TECHNISCHE INFORMATION

F50modena Spider
Challenge Stradale

Datum Februar 2005

Deckel Öltank (ET-Nr. 202249)

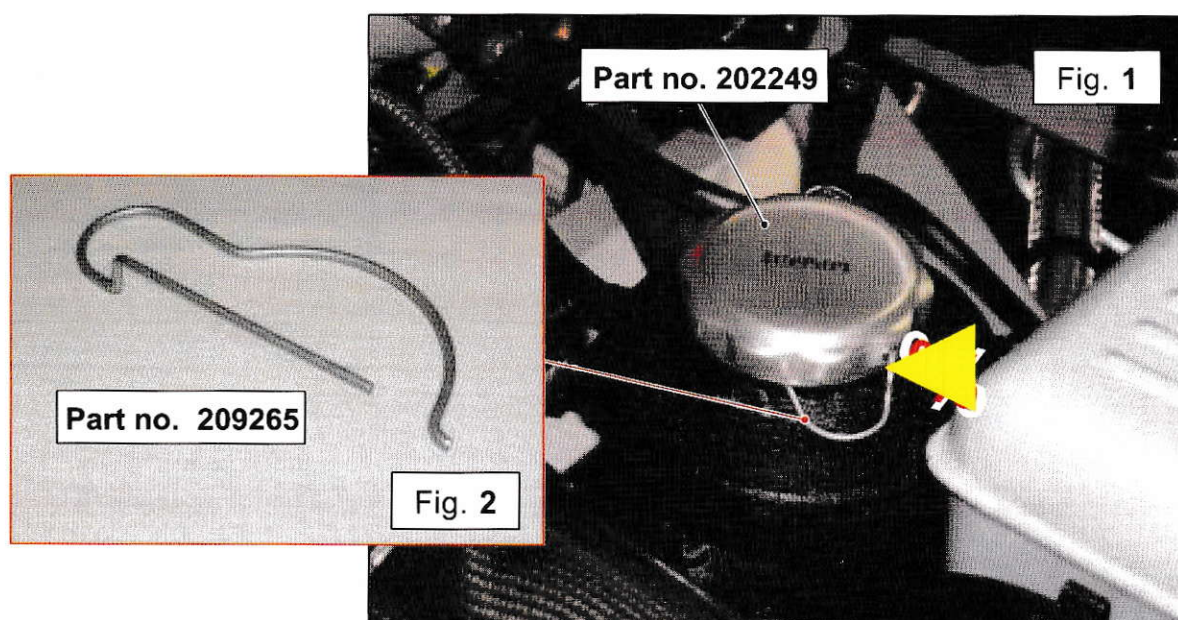
Hiermit möchten wir Ihnen mitteilen, dass ab **Motor-Nr. 86876**, eingebaut in Fahrzeug mit **Assembly Nr. 56314**, **Chassis-Nr. 139265**, ein **neuer Deckel für den Öltank** (Fig. 1, komplett mit Meßstab) mit einem **Sicherungssplint**, ET-Nr. 209265, Fig. 2, eingeführt wurde.

Der neue Deckel trägt dieselbe ET-Nummer und hat eine Querb Bohrung auf der rechten Seite der "Krone" zur Montage des Sicherungssplintes, wie in Fig. 1 gezeigt.

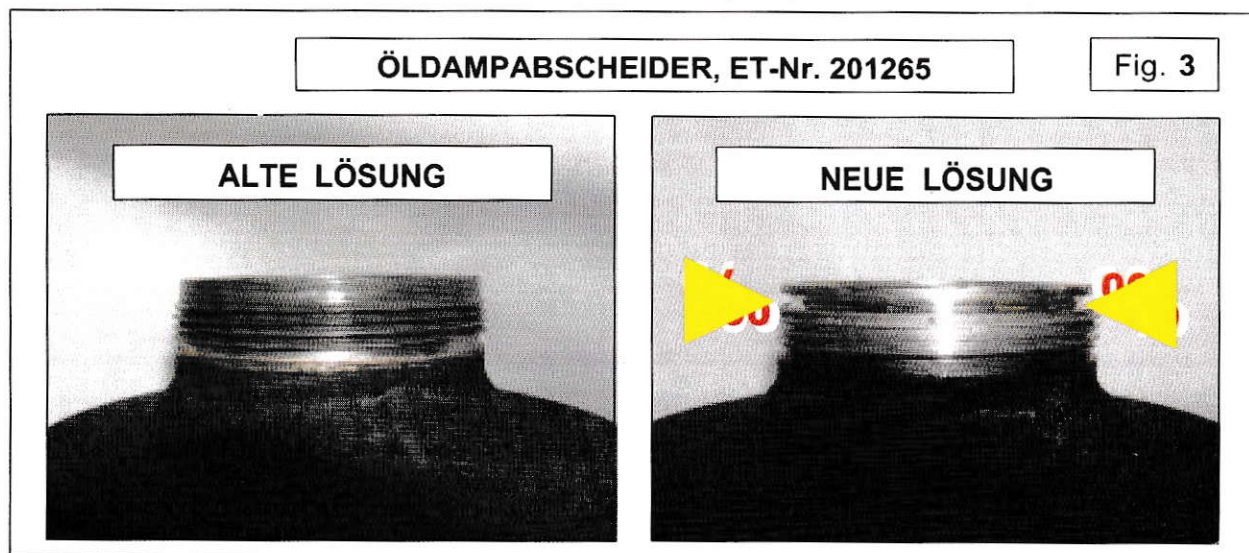
Aus dem o.g. Grund wurde ebenfalls der **Öldampfabscheider** modifiziert. Auch dieser trägt die alte **ET-Nr. 201625**, wurde jedoch mit einer Nut am oberen Rand des Gewindes versehen zur Montage des o.g. Splintes (siehe Fig. 3).

Note: Sollten Sie den Öldampfabscheider ET-Nr. 201625 an Fahrzeugen unter Assembly-Nr. 56313 erneuern, muss ebenfalls der neue Deckel ET-Nr. 202249 und der Splint ET-Nr. 209265 bestellt und montiert werden.

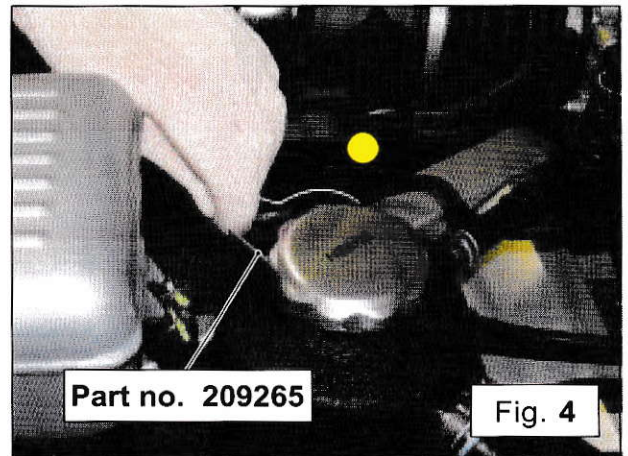
Zur Kontrolle des Motorölstandes, den Splint vom Deckel **entfernen** wie in Fig. 4 gezeigt und den Deckel abschrauben.

Wenn der Ölstand kontrolliert wurde (wie in Kapitel **A3.01** des Werkstatthandbuchs beschrieben), den Deckel wieder draufschauben und den Splint montieren bis dieser in seinem Sitz blockiert ist.

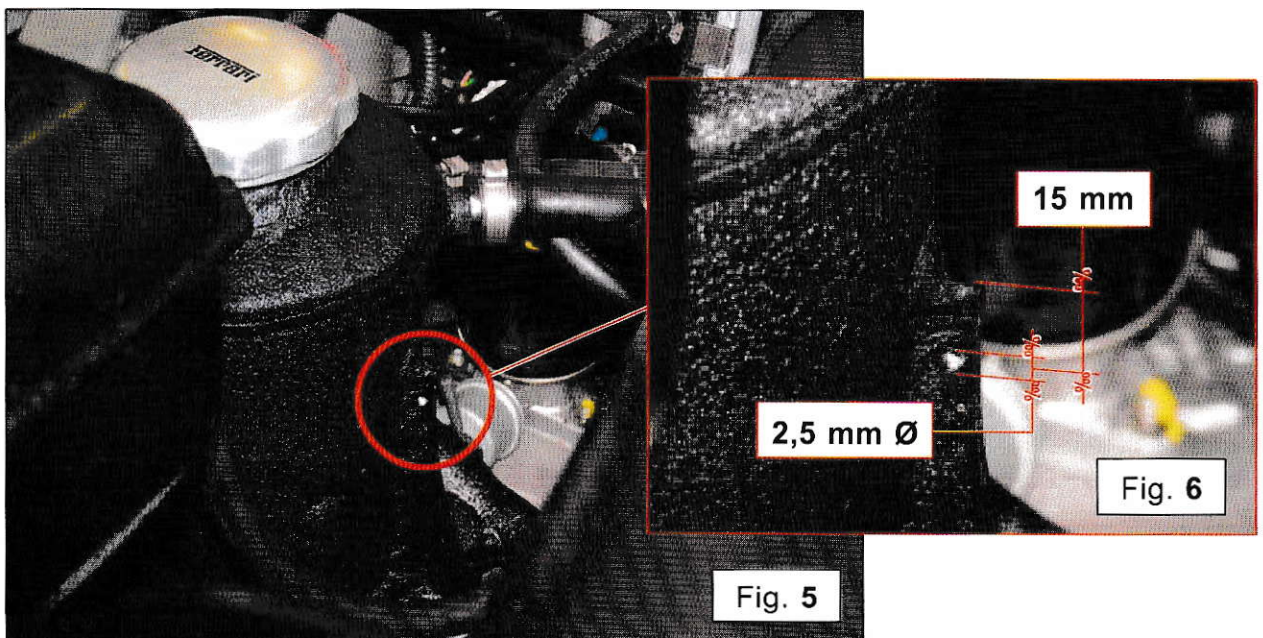
› Ein Loch **2,5 mm Ø** an der **rechten Seite am Verstärkungssteg** des Öldampfabscheiders ca. **15 mm** von dessen Oberkante (siehe Fig. 5 und 6) anbringen.

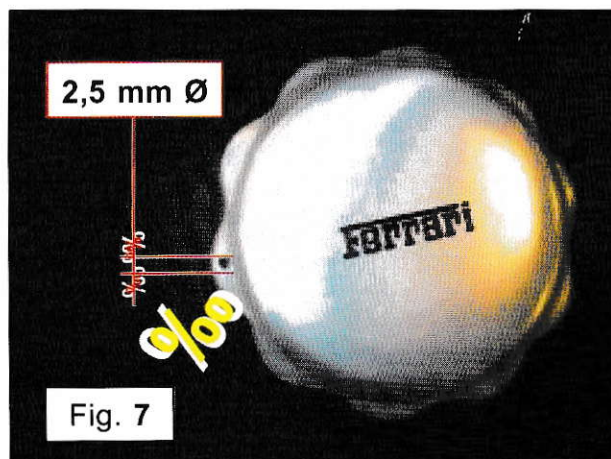
› Ein Loch **2,5 mm Ø** vertikal an der linken Seite der "Krone" des **Öltankdeckels**, wie in Fig. 7 gezeigt, anbringen.

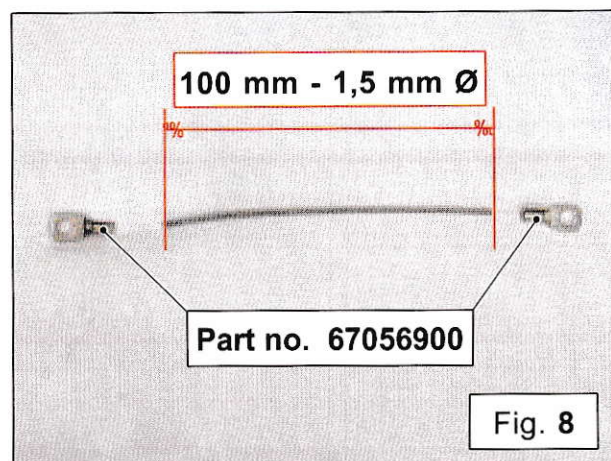
› Ein ca. 100 mm langes Stück Stahdraht mit **1,5 mm Ø** (Bowdenzug welcher auf dem Markt zu finden ist) mit **2 Endstücken mit Loch, ET-Nr. 67056900**, wie in Fig. 8 gezeigt, verbinden.

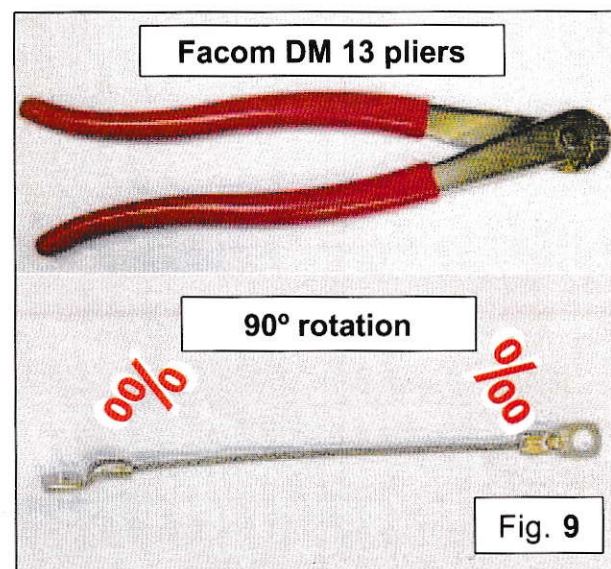
› Mit einer **Facom DM 13** Zange die beiden Endstücke **ET-Nr. 67056900** an den Enden des Bowdenseiles befestigen, achten Sie auf die um **90° verdrehte Position zueinander**, wie in Fig. 9 gezeigt.

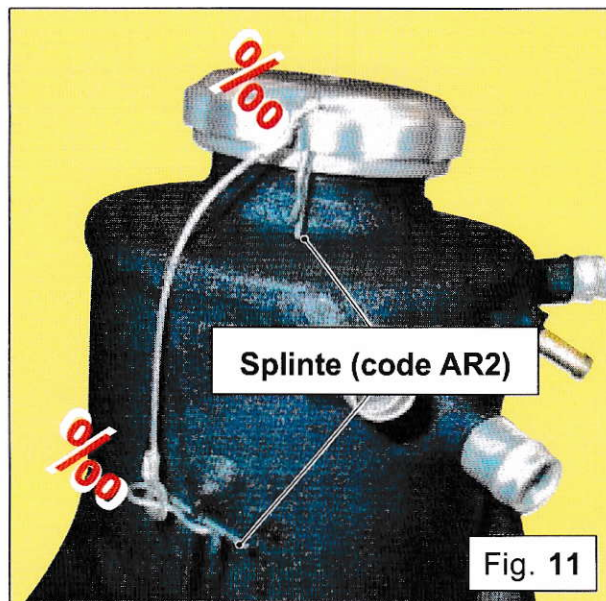
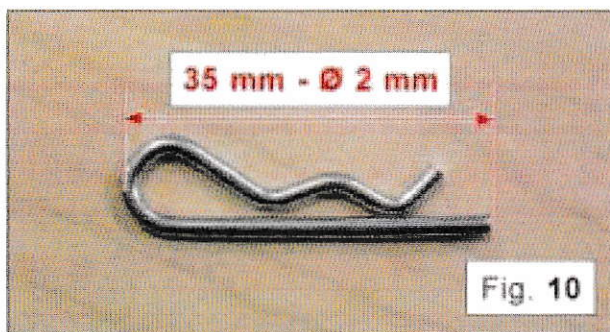
› **2 Splinte** (Typ AR 2 oder ähnliche aus Stahl mit Korrosionsschutz, auf dem Markt zu finden) wie in Fig. 10 gezeigt, an den beiden Seilenden montieren. Nun den Öldeckel auf den Öldampfabscheider aufschrauben und die beiden Splinte in den Bohrungen anbringen (Fig. 11).
